**AVIS RELATIF À LA PROTECTION
CONTRE LES EVENTUELS EFFETS NOCIFS ET NUISANCES
PROVOQUÉS PAR LES RAYONNEMENTS NON IONISANTS
GÉNÉRÉS PAR DES ANTENNES ÉMETTRICES STATIONNAIRES**

Commune : BLEGNY - Exploitant : TELENET GROUP

Référence exploitant : LG2267P

Rapport n° 5060 / 2023

Figure 2 : Vue en plan des installations d'antennes dans un rayon de 300 mètres autour de l'installation faisant l'objet de la demande d'avis

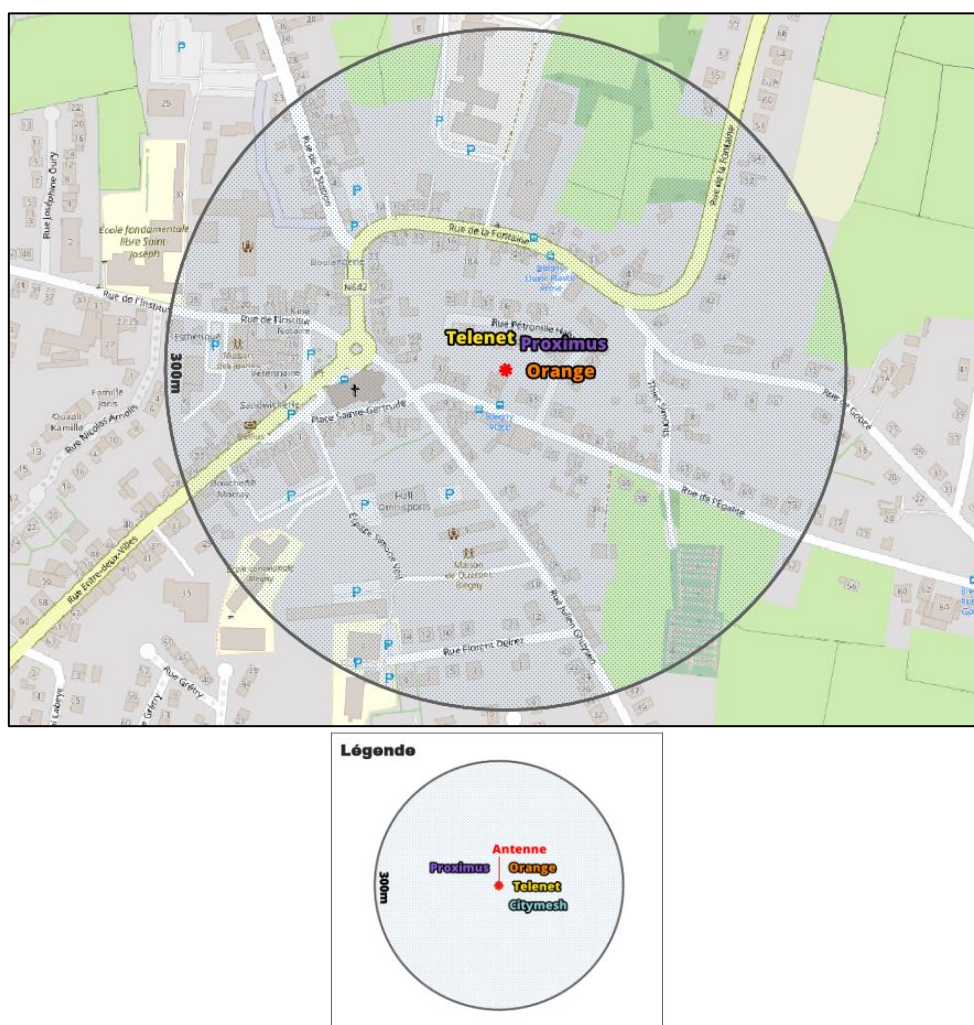
Le plan en projection verticale de la figure 2 indique la localisation des antennes actives éventuelles visées par le décret et situées dans un rayon de 300 mètres autour de l'installation référencée dans le paragraphe 2. Les données de localisation de ces antennes et les avis correspondant sont accessibles via le cadastre en ligne des antennes émettrices stationnaires⁶.

Compte tenu du nombre d'installations localisées dans la figure 2, il apparaît que l'intensité du rayonnement électromagnétique généré, dans les lieux de séjour situés à proximité de l'installation référencée dans le paragraphe 2, par l'ensemble des antennes émettrices stationnaires de l'ensemble des exploitants du même site d'antennes émettrices stationnaires respecte la limite fixée à l'article 4, § 2 du décret.
